con la presente si inviano le Osservazioni contro il Progetto di un impianto eolico codice procedura ID_VIP/ID_MATTIM: 1269 denominato

"Pitigliano" ubicato nei comuni di Pitigliano (GR) e Sorano (GR) costituito da 20 (venti) aerogeneratori di potenza nominale 7,0 MW per un totale

ID: Codice procedura (ID_VIP/ID_MATTM): 12691

“Progetto di un impianto eolico denominato "Pitigliano" ubicato nei comuni di Pitigliano (GR) e Sorano (GR) costituito da 20 (venti) aerogeneratori di potenza nominale 7,0 MW per un totale di 140,0 MW con relative opere connesse ed infrastrutture indispensabili”

Immagine 1. Vincoli ex art. 136 del CBC dal PIT della Regione Toscana e zona approssimativa dove è progettato l'impianto industriale.

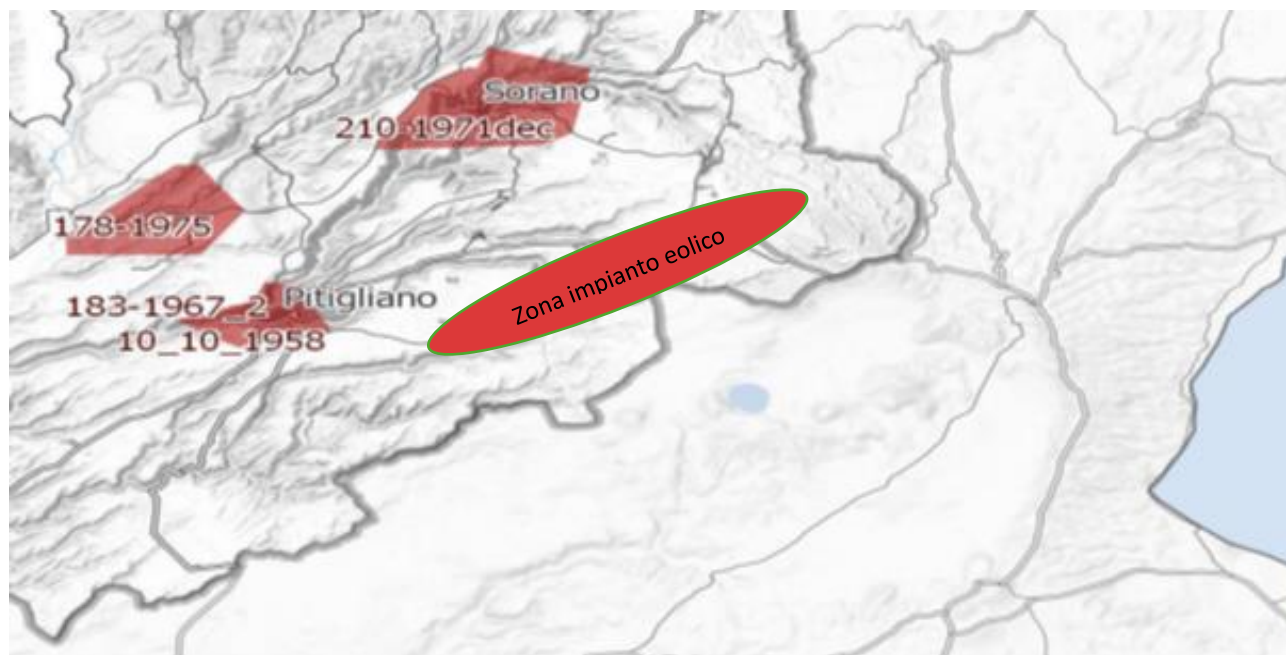
Al contrario si evidenzia che l'impianto eolico industriale citato non solo ricadrebbe con tutti e 20 gli aerogeneratori all'interno delle fasce di rispetto di 3 km di due vincoli paesaggistici di notevole interesse pubblico esistenti nella Regione Lazio e con una parte di essi nel vincolo paesaggistico del Centro abitato di Sorano (GR) quindi in aree non idonee all'installazione di impianti di energia rinnovabile. Addirittura, alcuni aerogeneratori sarebbero ubicati a poche centinaia di metri dai perimetri dei due vincoli paesaggistici laziali ex art 136 del CBC.

Inoltre, come sostiene la Proponente parte dell'impianto si verrebbe a trovare a 3,5 km dal centro abitato di Sorano. Infatti, tre degli aerogeneratori WTG 08, 09, 10 sono addirittura all'interno delle fasce di rispetto dei 3 km del suo vincolo paesaggistico di notevole interesse pubblico ex art 136 del CBC. Si evidenzia che così si crea

un'ulteriore incompatibilità con la tutela del Paesaggio.

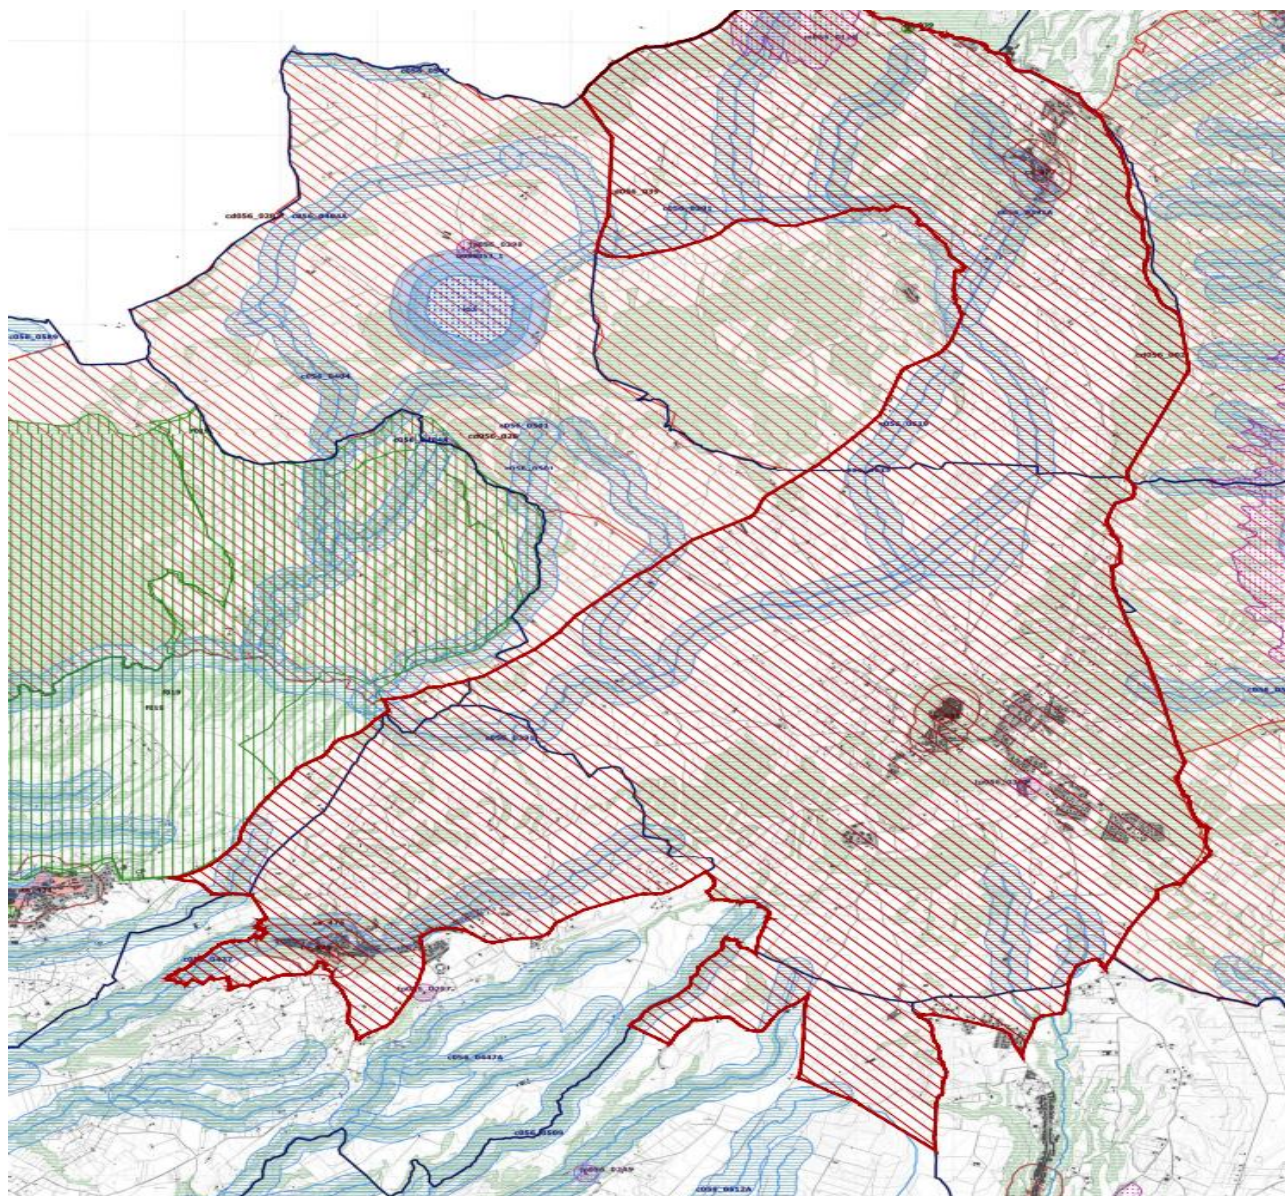
Come è illustrato nell'immagine si ribadisce che l'impianto industriale "Pitigliano" ricade completamente all'interno delle fasce di rispetto dei due vincoli di notevole

interesse pubblico e lambisce quelle di un terzo vincolo e quindi come affermato dal Consiglio di Stato nelle sentenze citate, l'impianto è insediato in area non idonea ai sensi dell'art. 20 comma 8 lettera c quater del D.Lgs. n. 199/2021 e ss.mm.ii al contrario di quanto sostiene la proponente.

Immagine 3. Cumulo di una parte di impianti eolici, fotovoltaici e geotermici industriali in progettazione ed esistenti intorno all’eolico industriale “Pitigliano”.

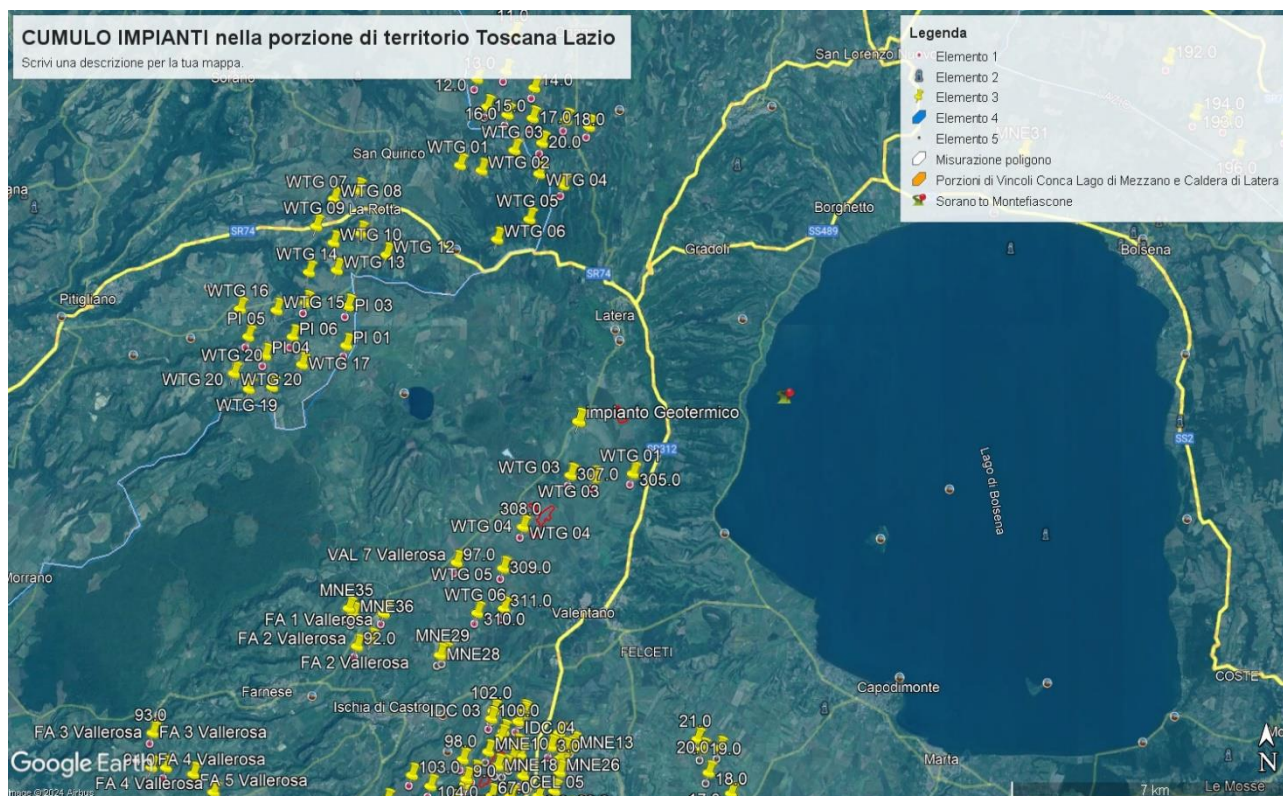
Tornando alle Linee guida nazionali, l’allegato IV dedica il paragrafo 3 agli impatti visivi e quelli sui Beni Culturali, Paesaggistici, Naturalistici e Culturali, dove viene detto che la valutazione dell’impatto visivo dovrà essere effettuata tenendo conto “**degli elementi caratterizzanti e qualificanti il paesaggio, effettuata alle diverse scale di studio (vasta, intermedia e di dettaglio...**”. Le analisi debbono non solo definire l’area di visibilità dell’impianto eolico industriale, **ma anche il modo in cui l’impianto viene percepito all’interno del bacino visivo**. Le analisi visive debbono inoltre tener in opportuna considerazione **gli effetti cumulativi derivanti dalla compresenza di più impianti**”. Nella Relazione Paesaggistica e nello Studio di Impatto Ambientale prodotte dalla proponente come già evidenziato è stato ignorato il vincolo paesaggistico di notevole interesse pubblico ex articolo 136 del Codice dei

Beni Culturali “*Ambito paesaggistico, geologico e geomorfologico dell’orlo della caldera di Latera ...*” Non vengono nemmeno citati gli impianti eolici in progetto al MASE, il “Rempillo” (6 aerogeneratori) e un altro in verifica amministrativa di 14 aerogeneratori e 72, 6 MW. Ad oggi nei territori di Pitigliano, Sorano e in quello limitrofo potenzialmente potrebbero essere insediati 40 aerogeneratori alti 200 metri e larghi 170. Ma la proponente non cita neanche altri impianti che creerebbero il cumulo e quindi maggiore impatto. Infatti, sul territorio della “Città del Tufo” (Sorano e Pitigliano) impatterebbero anche l’impianto eolico “Montarzo” di Onano con 13 aerogeneratori con le dimensioni ricordate, l’altro eolico industriale nel territorio di Valentano con sette aerogeneratori (stesse dimensioni), gli impianti di Farnese con un minieolico di 3 Torri alte 60 metri già installate in località Poggio del Crognolo e l’impianto eolico industriale “Vallerosa” (7 aerogeneratori alti 200 metri e larghi 158 metri) in procedura VIA presso la Regione Lazio. Inoltre, altri impianti del minieolico già presenti a Valentano, Cellere e Piansano e due progetti eolici industriali con le stesse dimensioni (200 m x 170 m) nel Comune di Ischia di Castro. La valutazione del cumulo non prende neanche in considerazione gli impianti industriali di fotovoltaico e agrivoltaico in progetto a Farnese, Valentano, Ischia di Castro, Cellere. L’impianto geotermico in procedura Via al MASE, progettato nella Caldera di Latera. Quindi è stata effettuata una valutazione del potenziale impatto cumulativo non veritiera a dispetto di quanto affermato dalla proponente che sostiene di aver preso in considerazione uno spazio di 10 km intorno al suo impianto per gli impatti che si creerebbero.

OSSERVAZIONE N.12

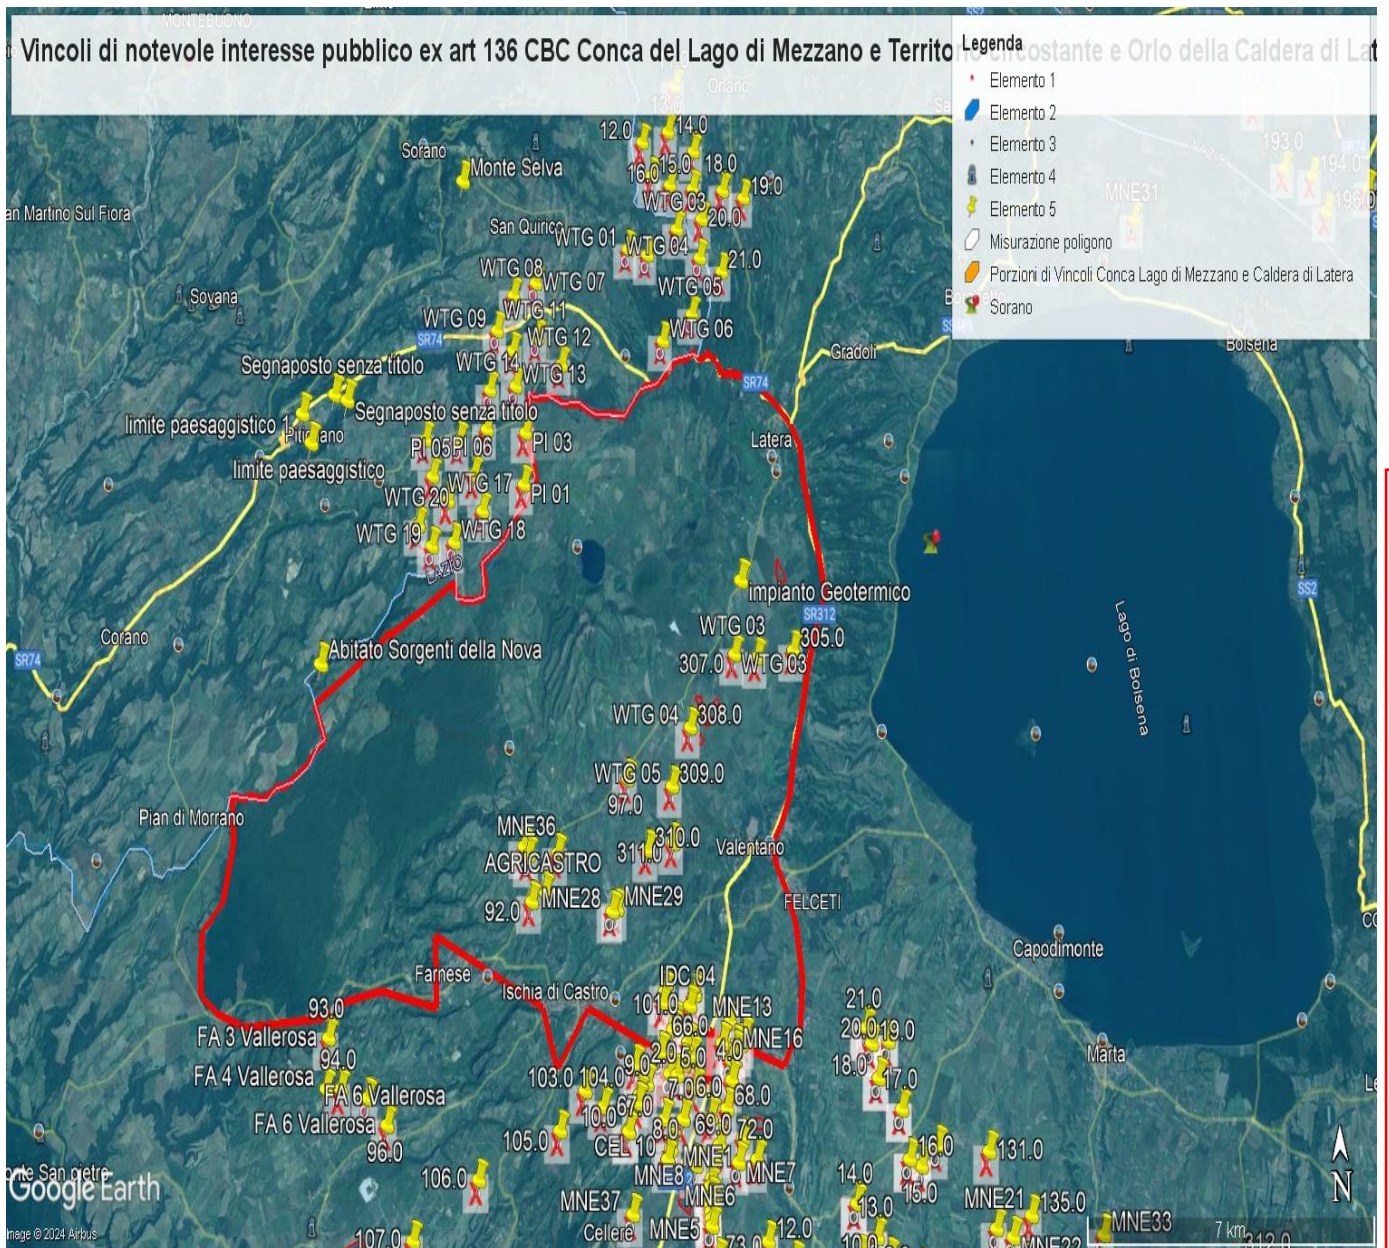
- 1) Lo studio presentato dal proponente nel "Report anemologico" si è basato su dati di parametri meteorologici estratti da un modello di rilevamento virtuale Virtual Met Mast (Vortex ERA - 5 series). Lo studio non riporta che tale modello sia stato validato con misure in sito. Una validazione del modello con misure rilevate sul posto per almeno un anno/ un anno e mezzo dovrebbe essere necessaria per garantire l'accuratezza della produzione energetica stimata.

- 2) Lo studio presentato nel "Report anemologico" riporta valori incoerenti di produzione energetica lorda e netta.
 - a. Nel paragrafo 5.2, Energy calculation, si stabilisce che usando il software Open Wind e il Wake Model Deep Array Eddy Viscosity, la produzione lorda dell'impianto risulta essere di 146,97GWh/anno, la produzione netta 143,59GWh/anno.

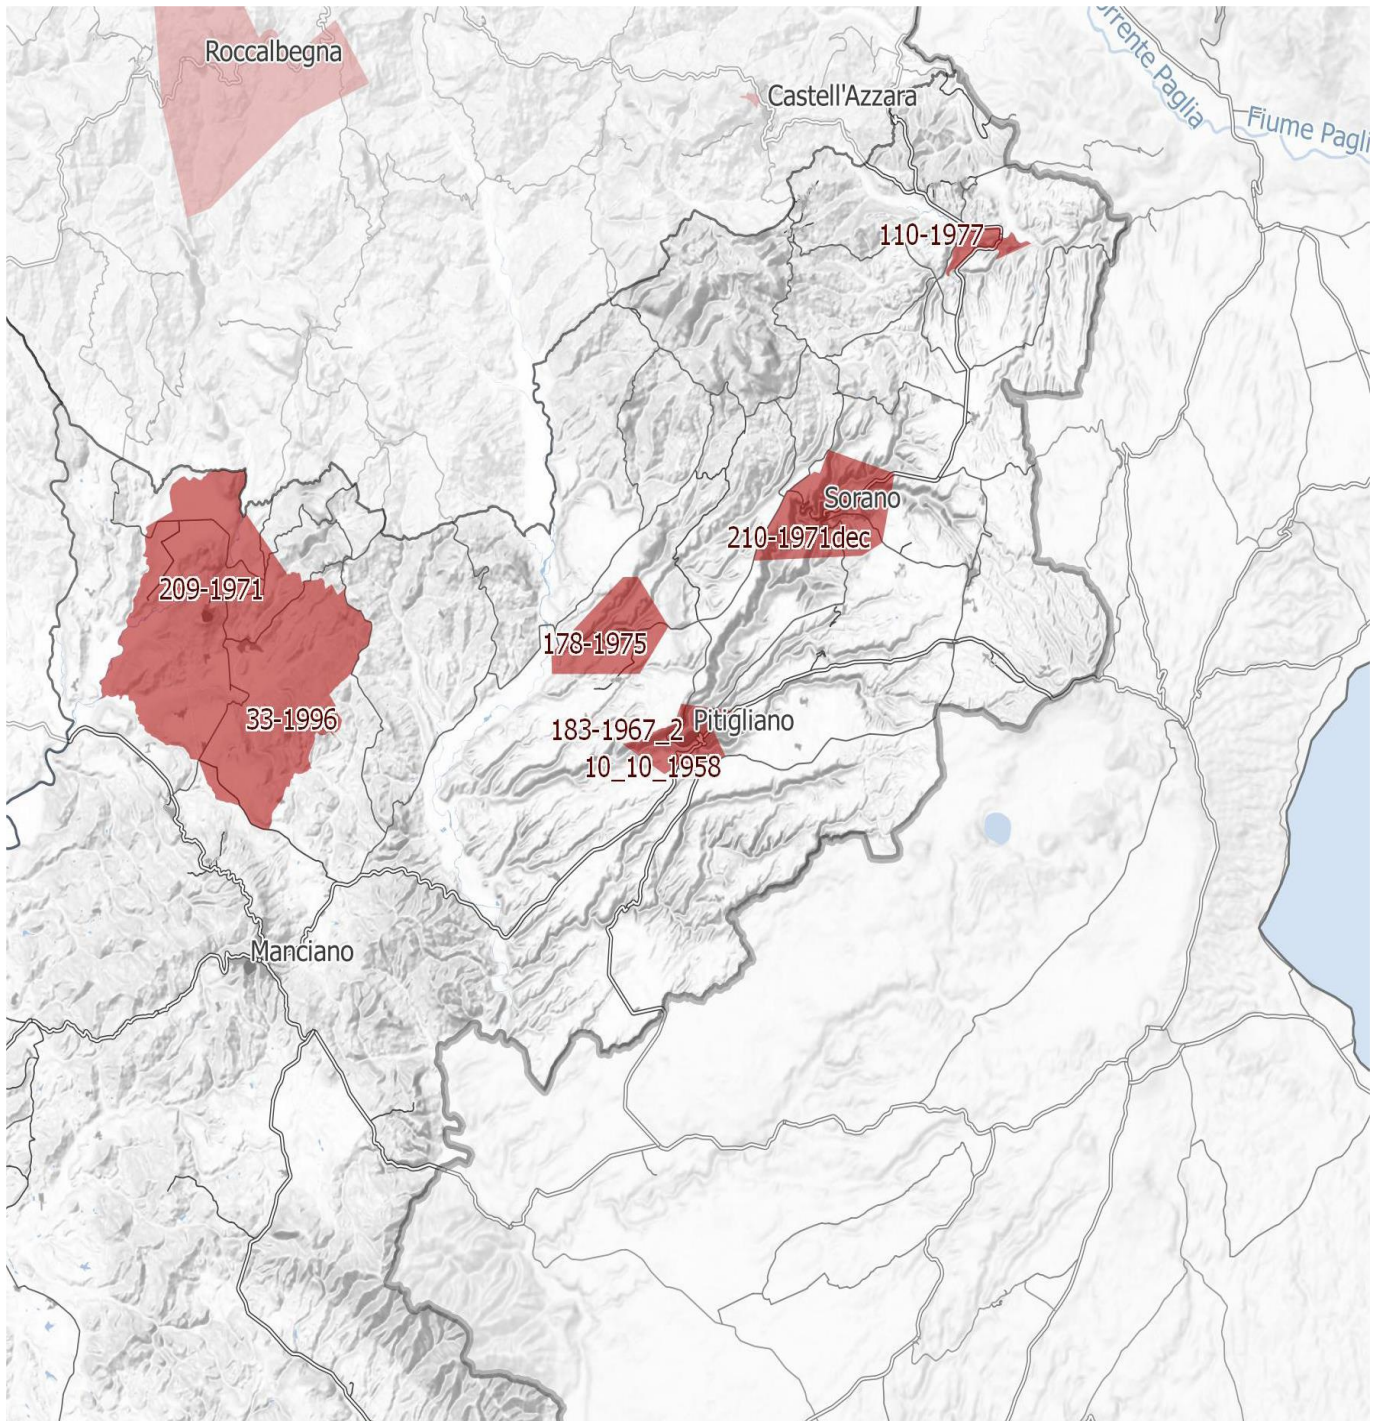
IMMAGINE n. 4 Si evidenzia che i tre aerogeneratori WTG 07, WTG 08 e WTG 09 impattano con il vincolo paesaggistico di notevole interesse pubblico del Centro Storico di Sorano. Il WTG 07 si troverebbe a 2828 m, WTG 08 2504 e WTG 09 2990. Il cavidotto dell'impianto invece impatta in buona parte del Vincolo paesaggistico ex art. 136 del CBC del Centro Storico di Pitigliano.

IMMAGINE n 5. Mappa eolici elaborata dall'Associazione Amici della Terra. La mappa evidenzia il cumulo degli impianti tra Lazio e Toscana.

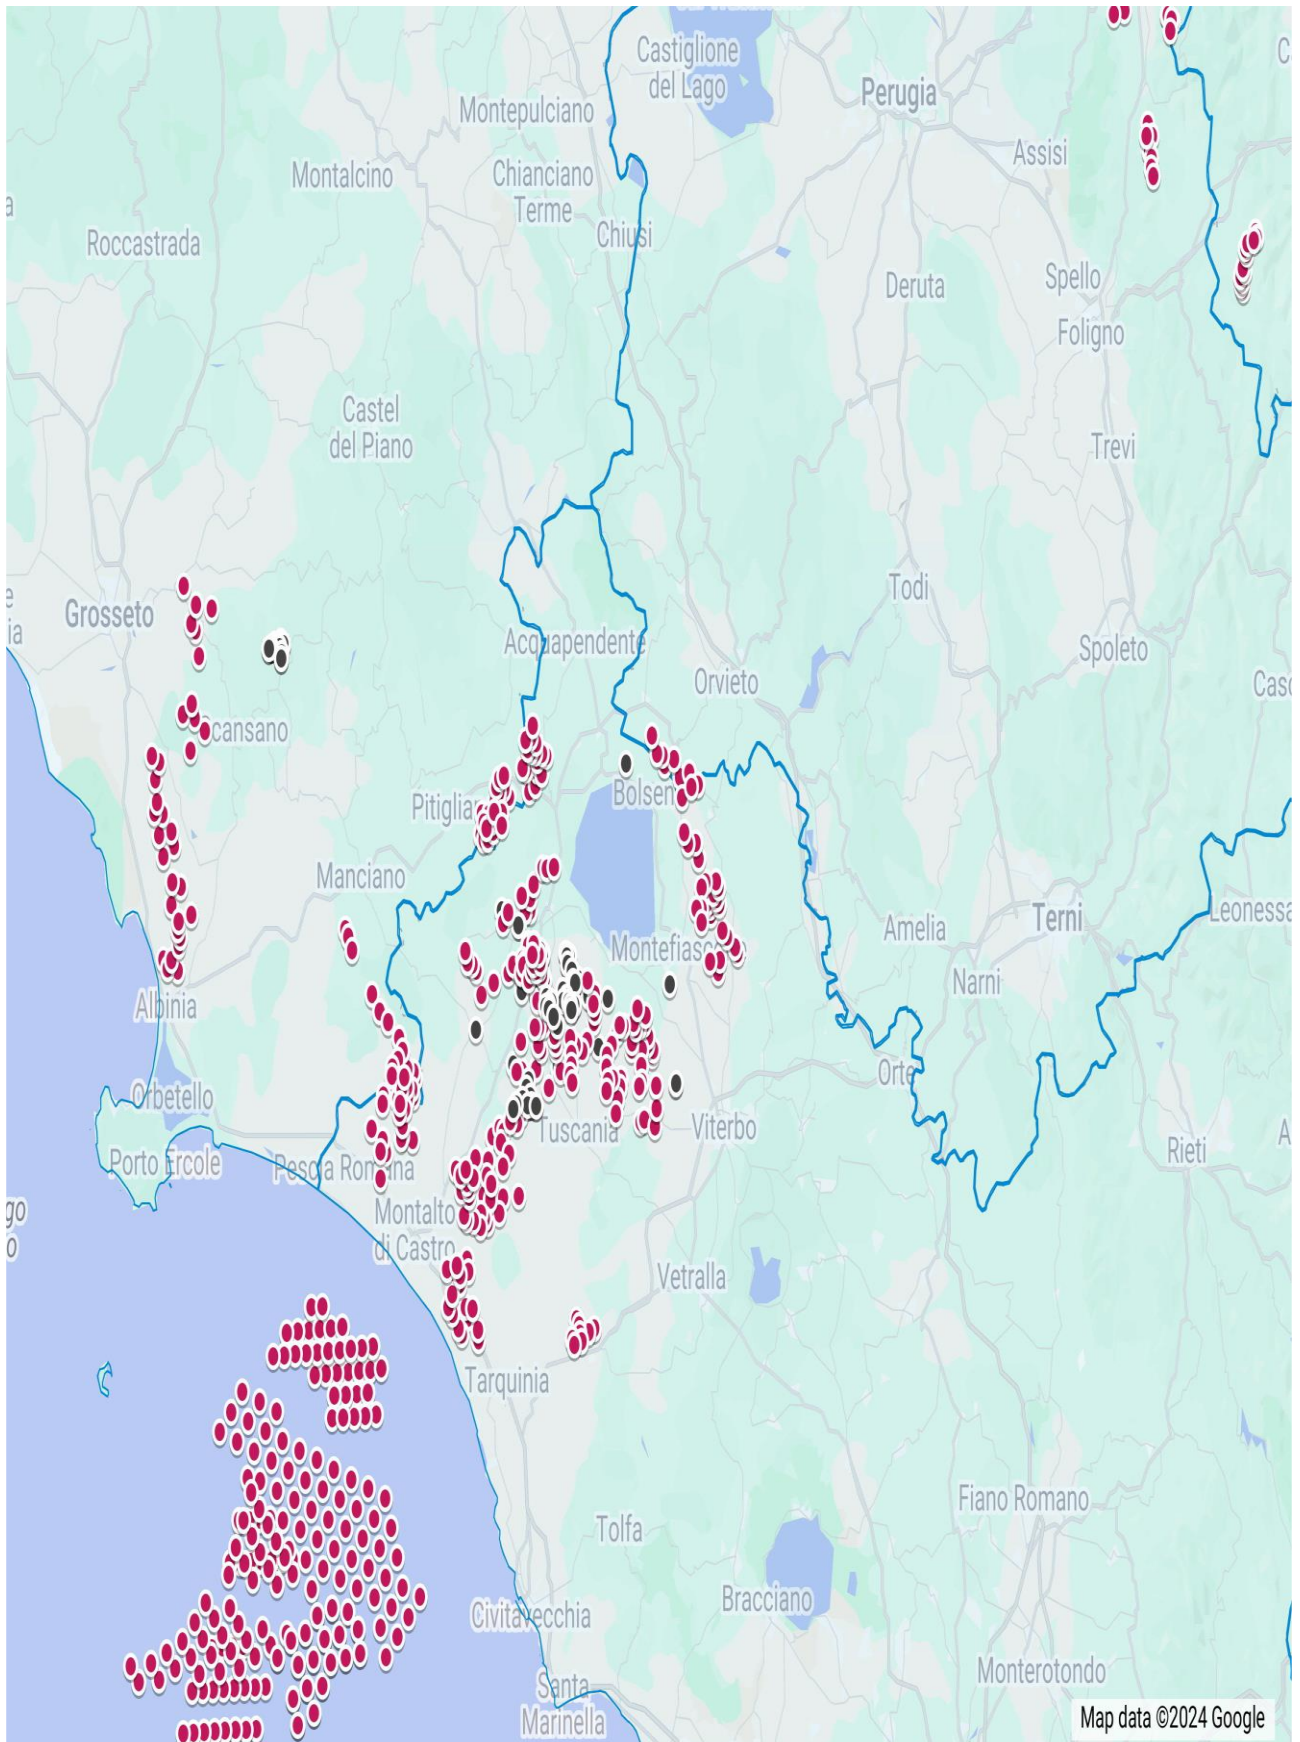
Riguardo al cumulo degli impianti FER, le mappe prodotte dalla proponente riguardano, come già evidenziato, soltanto una parte molto piccola degli impianti FER dell'area intermedia e vasta e in particolare di quelli eolici che contribuiscono a creare un notevole cumulo e la saturazione del territorio tosco laziale. Riguardo al cumulo dei soli impianti eolici si riporta la mappa dell'intervisibilità degli impianti eolici elaborata dall'Associazione nazionale “Amici della Terra”.
